Roma, 09.06.2017

AVVISO URGENTE DI SICUREZZA SUL CAMPO**XARIO, APLIO, UL WORKSTATION****Identificatore FSCA: PS EU 8201****Tipo di azione: Avviso su problema di sicurezza e azione correttiva****DETTAGLI SUI DISPOSITIVI INTERESSATI:**

Figura 1 Confronto valori MPG (A: traccia spline, B: traccia continua)

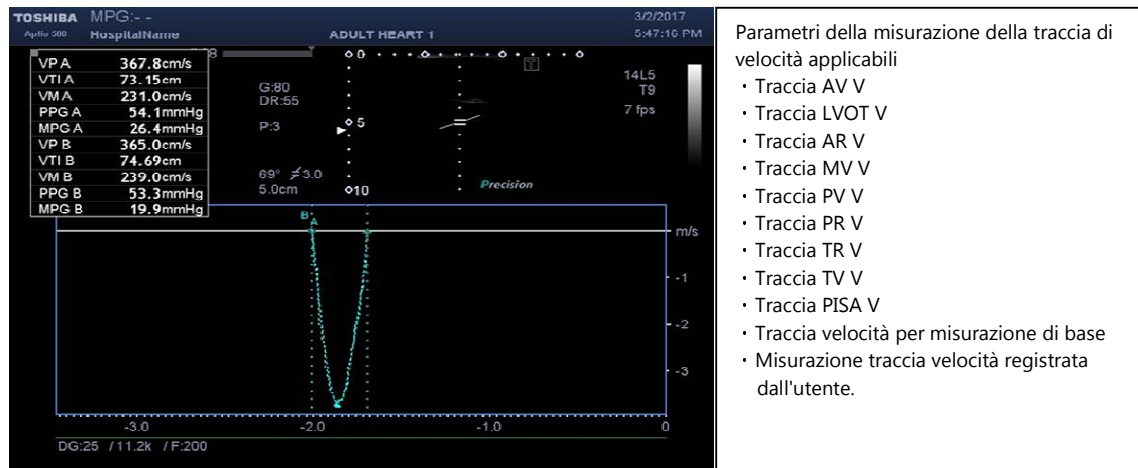
È stato riportato che quando viene eseguita la misurazione della traccia di velocità utilizzando il rilevamento a traccia continua, il valore del gradiente pressorio medio (MPG) potrebbe essere sostanzialmente inferiore rispetto a quello ottenuto mediante il

tracciamento di spline nei modelli del sistema diagnostico a ultrasuoni e/o della workstation a ultrasuoni sopraelencati. Di conseguenza, una disfunzione delle valvole cardiache potrebbe passare inosservata oppure valvole cardiache normali potrebbero essere valutate in maniera errata.

Per prevenire il verificarsi di questo problema, verrà installato un software correttivo nel sistema.

In attesa che le necessarie modifiche al software siano apportate, Vi invitiamo a **non utilizzare** la traccia continua come metodo di rilevamento per la misurazione della traccia di velocità per calcolare il valore del gradiente pressorio medio (MPG). **Utilizzare in alternativa** il metodo *Range, Spline Trace, o Line Trace*.
